Teknisk utvalg

21.01.2020

Reguleringsplan Spindsodden ny 1.gangsbehandling eller 2.gangsbehandling

Skisse utarbeidet av administrasjonen som viser gjeldene planforslag over og alternativ med fortau under.
(nb. Dette er en skisse, endringer vil måtte finjusteres i nytt plankart, fortauet er litt smalt på partier og annen veggrunn for bred).

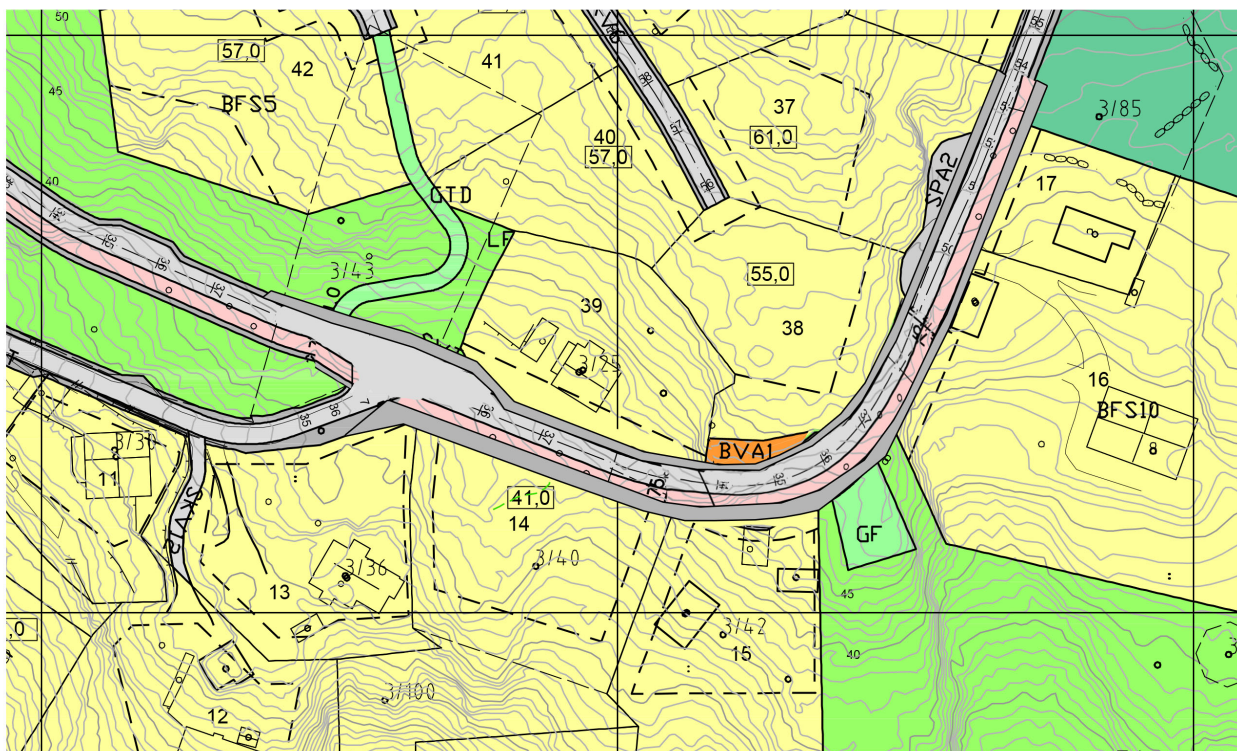
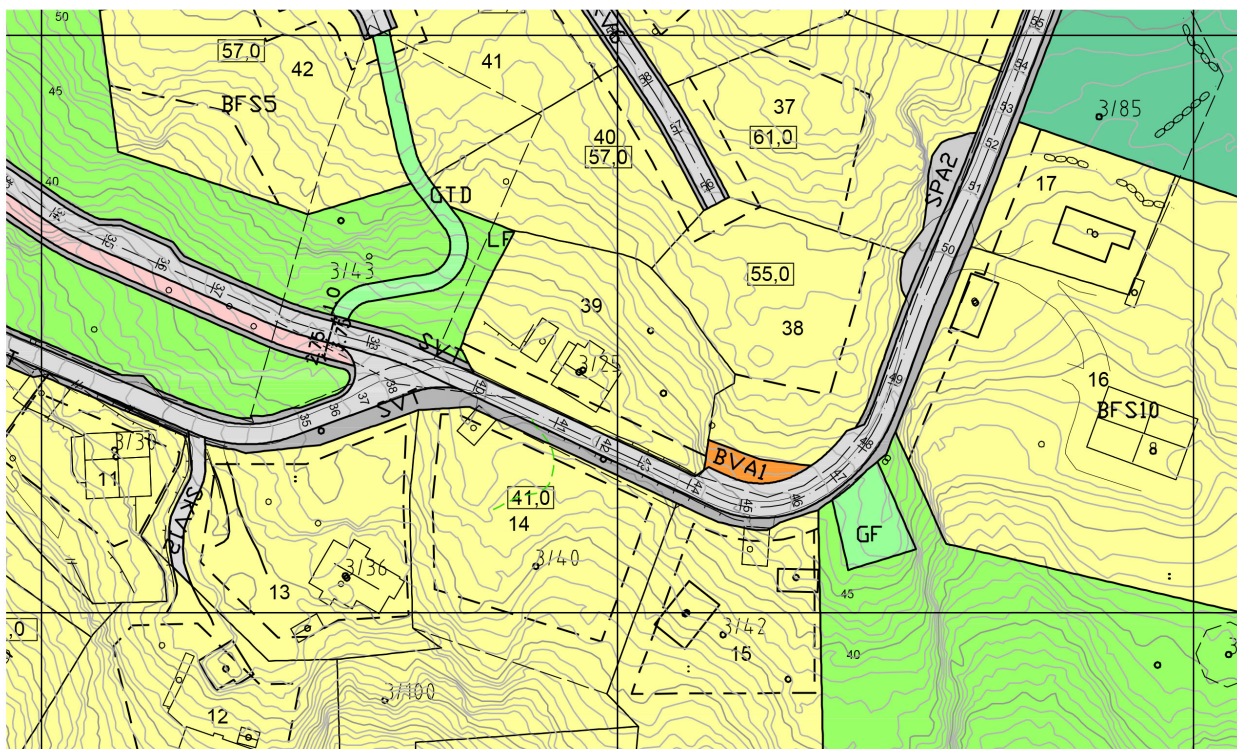
1. Trase for SKV2 endres slik at det kan påtegnes ett fortau i forlengelsen av SF. Se «*Skisse ny trase SKV2*» Plassering av BVA 1, arealer for annen veggrunn, byggegrenser og vegprofiler endres i henhold.
2. Fortau påtegnes i forlengelse av SF langs SKV2 frem til nord for tomt 26.

Ved å vri SKV2 noe sørover før kryss med SVT samt ta litt mer fjell ved BVA1 kan man legge en slakere og mer oversiktlig kurve i sving ved BVA1. Dette medfører og at hus og bebyggelse på både eiendom 3/25 og eiendom 3/42 får noe mer avstand til kommunal veg. Areal for fortau legges på tomt 14 (3/40) som ikke er bebygd. Hensynet til eksisterende boliger bør gis forrang over ubebygd grunn.

Den foreslåtte endringen kan medføre at kommunen må erverve noe grunn fra berørte eiendommer, dersom ikke tiltakshaver kan komme til en enighet med grunneier. Det er da snakk om å erverve rundt 2,5 meters bredde for fortau. Forskyvning av veg vil kunne utføres med makebytte.

Den foreslåtte endringen kan medføre at kommunen må erverve grunn fra eiendom 3/40 dersom ikke tiltakshaver kan komme til en enighet med grunneier. Det er da snakk om å erverve ca. 2-2,5 meters bredde for fortau. De øvrige forskjellene vil sannsynligvis kunne utføres med makebytte.

1. Trase for SKV2 endres slik at det kan påtegnes ett fortau i forlengelsen av SF. Se «Skisse ny trase SKV2» Plassering av BVA 1, arealer for annen veggrunn, byggegrenser og vegprofiler endres i henhold.
2. Fortau påtegnes i forlengelse av SF langs SKV2 frem til nord for tomt 26.
